Valsts vides dienests

Paredzētās darbības ietekmes uz vidi sākotnējais izvērtējums Nr. AP23SI0231

“Ragakāpas” dabas takas pārbūve.

1. attēls. Paredzētās darbības attēlojums.

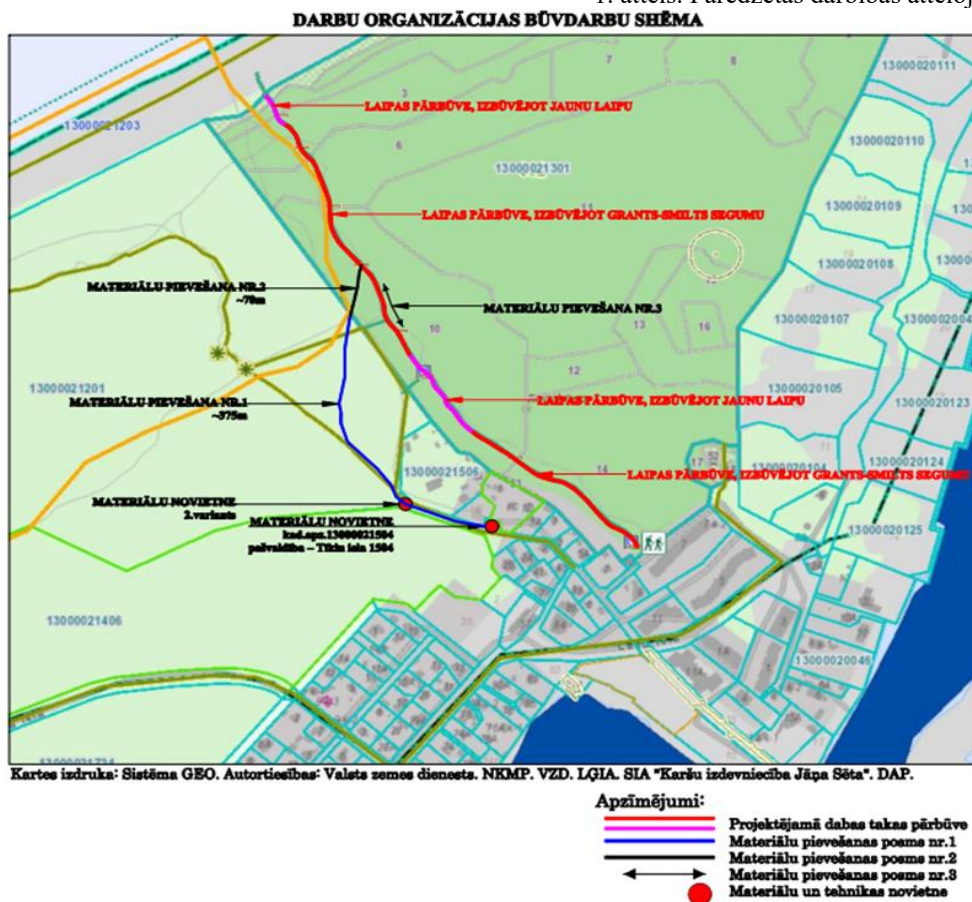
Projekta ietvaros paredzēta esošās Ragakāpas dabas takas pārbūve (skat. 1. attēlu). Esošā dabas taka ar koka laipas segumu, kas ierīkota ar mērķi efektīvāk un saudzējošāk videi organizēt teritorijas apmeklētāju plūsmu un mazināt antropogēno ietekmi, šobrīd funkcionē nepilnīgi, jo ir bojāta un līdz ar to cilvēki regulāri pārvietojas blakus laipai. Pārbūves plānotais garums ir 776 m, no kuriem grants-smilts maisījuma segums – 601m, koka laipas segums – 175 m. Takas pārbūve paredzēta saglabājot esošo takas trases novietojumu un platumu, neveidojot jaunu trasi un neveicot grunts norakšanas un/vai tās planēšanas darbus. Projektā paredzēts izmantot grants-smilts maisījumu (frakcija 0/32) ar pH 5.5–8.5, kuru paredzēts uzbērt uz neausta ģeotekstila 0,15 m biezā slānī, bļietējot to ar rokas vibrobļieti. Kopējais izmantojamais iepriekš minētā maisījuma apjoms 104 m³, ģeotekstila apjoms – 620 m². Koka laipas būvniecībā paredzēts izmantot skujkoka materiālus ar 3. un 4. impregnācijas klasēm. Koka laipas klājumam paredzēts izmantot neimpregnētus lapegles terases dēļus. Statņus paredzēts iedzīt zemē ~ 80-90 cm dziļumā, grunti izlīdzinot koka laipas joslā. Statņiem paredzēts uzkausēt 35 cm hidroizolējošu joslu.

2. attēls. Esošo koku aizsardzības pasākumi.

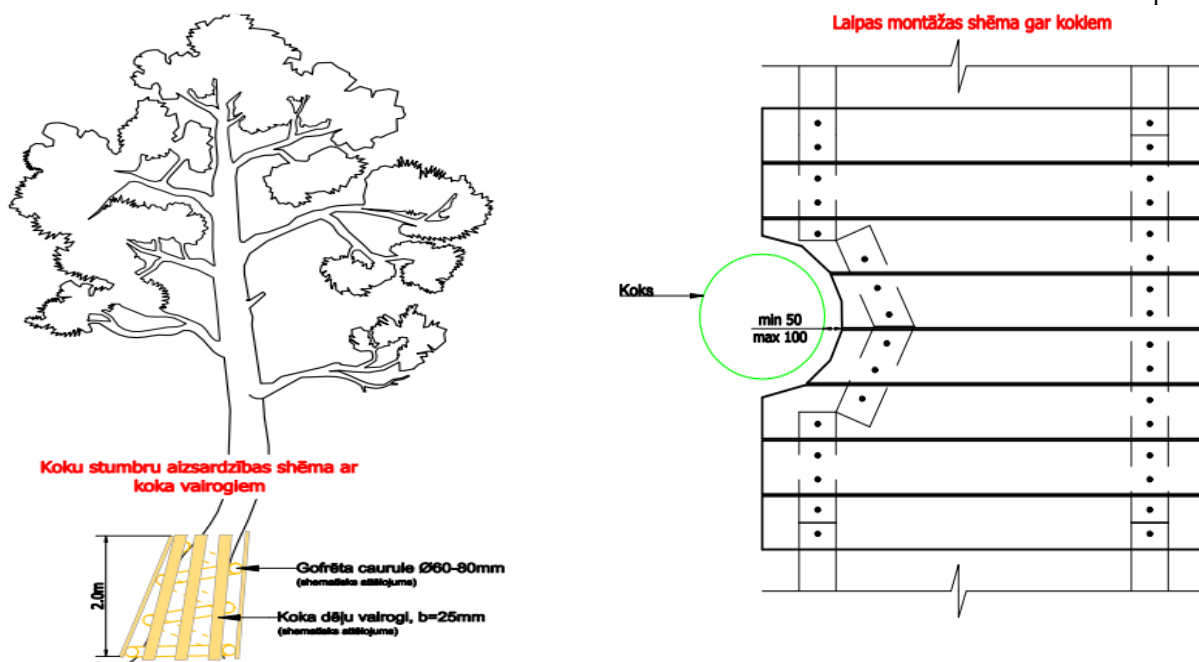
- objekta būvniecības laikā veicamie pasākumi esošo koku aizsardzībai (skat. 2.attēlu), uzstādot uz tiem vairogus riska zonās, kur tehnikai jāpārvietojas tuvu koku stumbriem;
